**Pompe pour perfusion volumétrique PLUM A+
Roulette de la porte de la cassette
Information / recommandation destinée aux directeurs des établissements de
santé, correspondants locaux de matériovigilance, pharmaciens et utilisateurs
des services concernés**

février 2013

FSN 2012.015

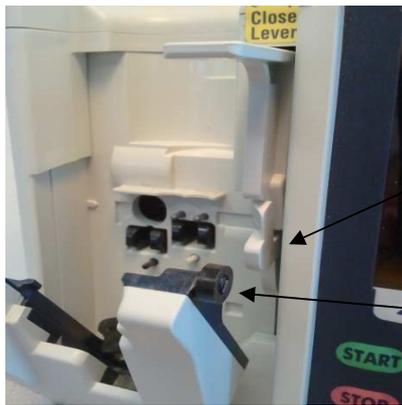
La société Hospira vous fait parvenir cette information sécurité afin de vous informer que le système d'assemblage de la roulette de la porte de nos pompes Plum A+ peut se casser et induire de ce fait un débit libre ou une sur-administration lors du retrait de la cassette de la tubulure. Le set d'administration IV contient un régulateur de flux qui est conçu pour se fermer lors du retrait de la cassette afin d'éviter les risques éventuels de débits non contrôlés. Dans le cas où la roulette de la porte est cassée le régulateur de flux peut ne pas fonctionner correctement et un débit libre ou une sur-administration peut survenir et induire une altération de l'état du patient.

Afin de corriger cet incident, la société Hospira a reconçu le système de roulette de la porte afin d'améliorer sa résistance et réduire le risque de cassure. La société Hospira vous contactera prochainement afin de remplacer le mécanisme de la roulette de la porte. Avant ce remplacement, nous vous demandons de bien vouloir inspecter la roulette des portes de vos pompes avant la mise en place de la cassette.

Inspectez le système de roulette pour détecter tout endommagement ou mauvais alignement

Système intact

Half of the pin damaged
Moitié d'un système
Endommagé

Half of the pin broke off
Moitié d'un système
cassé

Most of the pin broke off
Quasi-totalité du
système cassé

Si le système de la roulette ou son axe apparaît séparé, cassé ou manquant veuillez arrêter l'utilisation de la pompe jusqu'à ce que le système de roulette soit remplacé.

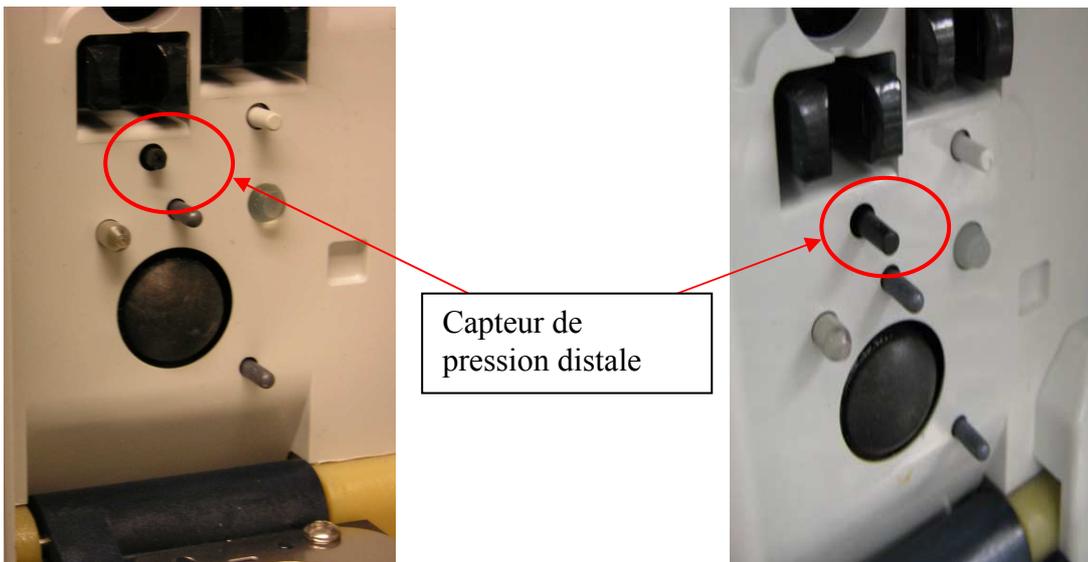
La société Hospira vous fait parvenir cette information sécurité afin de vous informer de la possibilité de rupture du capteur de pression d'occlusion distale des pompes Plum A+.

La société Hospira a déterminé que la raison potentielle de cet incident est un chargement incorrect de la cassette dans la chambre de la pompe. Le capteur de pression distale mesure la pression présente dans la partie distale de la tubulure et indique la présence d'une occlusion partielle ou totale. Cette cassure ne peut être détectée que par une inspection visuelle du dispositif ou en effectuant le test d'occlusion distale décrit dans le test de vérification des performances (PVT) pour les personnes habilitées.

Une cassure du capteur d'occlusion distale peut entraîner une lecture incorrecte de la pression distale, une non détection des occlusions et/ou des défaillances de la cassette. Ceci peut entraîner un retard / arrêt du traitement, une surdose (en cas de libération d'une occlusion) ou une sous-dose, pouvant induire dans les cas les plus difficiles, une altération de l'état du patient.

Néanmoins et afin de limiter ce type d'incident, la société Hospira est en train de reconcevoir le capteur de détection d'occlusion distale afin de la renforcer et de réduire son risque de cassure. La nouvelle version de cette pointe devrait être incluse dans la fabrication fin mai 2013. Lors du nettoyage hebdomadaire en routine et à chaque fois que la pompe est retournée au service biomédical, veuillez penser à inspecter le capteur d'occlusion distale en effectuant les étapes suivantes :

- Faire basculer, du levier d'ouverture, la porte de la cassette en poussant le loquet de déblocage et ouvrir complètement la porte.
- Examinez visuellement le capteur de détection d'occlusion distale afin de détecter toute cassure, voir les photos ci-dessous.

Si vous détectez un capteur de pression distale cassé, retournez la pompe au service technique d'Hospira.
